INFORME FINAL DE AUDITORÍA

**ESTABLECIMIENTOS EDUCATIVOS DE NIVEL
PRIMARIO
RELEVAMIENTO**

AUDITORÍA GENERAL DE LA CIUDAD DE BUENOS AIRES

Objetivo: Relevar las condiciones edilicias de las escuelas de nivel primario y su capacidad operativa

6. Esc. N.º 26 D. E. 9 de Recuperación “Dr. Gaver”

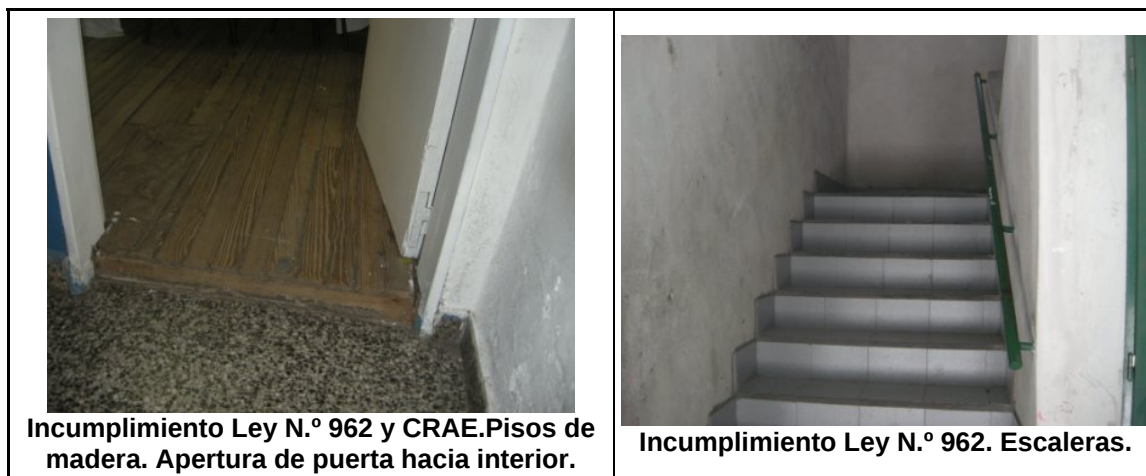
Incumplimiento Ley N.º 962. Escaleras.

Incumplimiento CRAE Salón Comedor.

9. Esc. N.º 15 D. E. 15 “Manuel Antonio Acevedo”

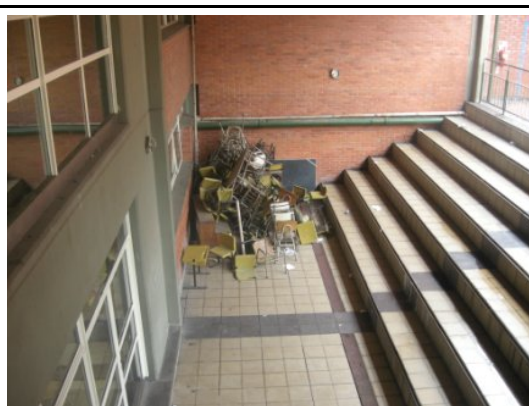
Bajo escalera utilizado como depósito

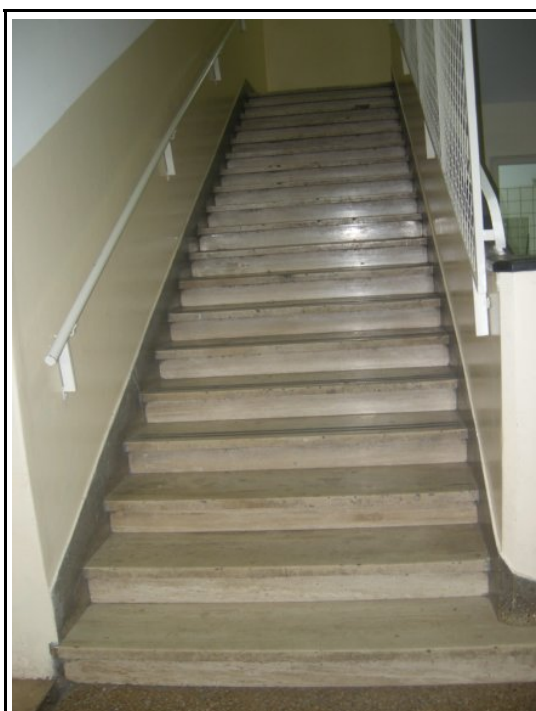
Circulaciones obstruidas con material en desuso

13. Esc. N.º 2 D. E. 21 “Maestro Luis Vicente”

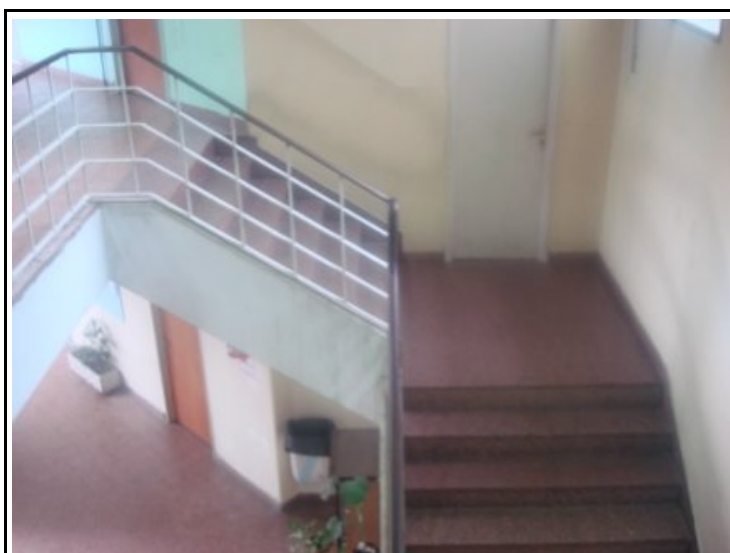
Calefacción en desuso sin protecciones.

Poste de luz inhabilitado por cortocircuito

15. Esc. N.º 8 D. E. 21 “Judith y Demetrio Demarchi”

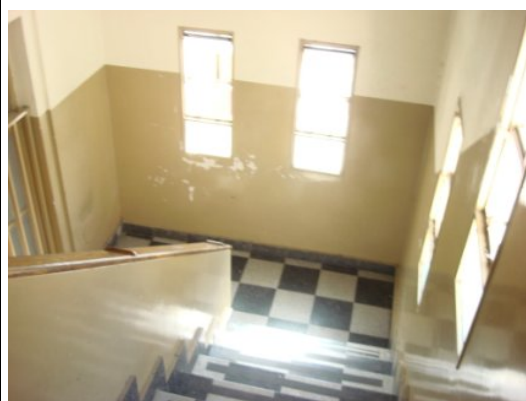
Circulaciones obstruidas.

Incumplimiento Ley N.º 962 y CRAE. Pisos de madera. Apertura de puerta hacia interior.
